Keuringsverslag van een elektrische laagspanning- en zeer lage spanningsinstallatie

NIET CONFORM

Datum keuring: 22/11/2023

Straatnaam: Basiliëkstraat
Huisnummer: 95
Busnummer:
Postcode: 1500
Gemeente: Halle
Land: België

Afbeelding schakel- en verdeelbord:

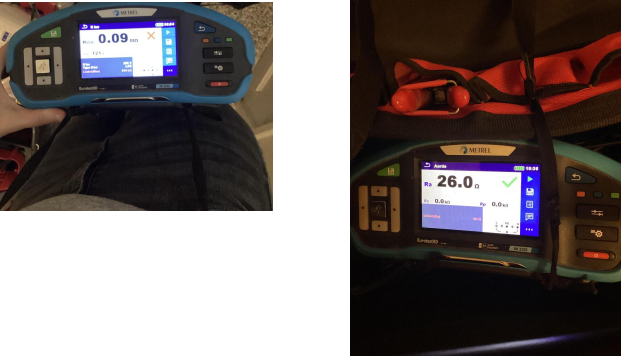
- I5.05 De deur en/of afschermplaat van het schakelbord dient (terug)geplaatst worden. Aanraking van onder spanning staande delen mogelijk. (Boek 1 Afdeling 5.1.4. en 5.3.5.1.A. en 4.2.2.3.)

- I5.07 Verdeelbord dient vervangen te worden, de beschermingsgraad tegen rechstreekse aanraking is onvoldoende. (Boek 1 Onderafdeling 4.2.2.3.)
- I5.09 De genaakbare, naakte onder spanning staande delen zijn onvoldoende afgeschermd. (Boek 1 Afdeling 5.1.4. en 4.2.2.3.)
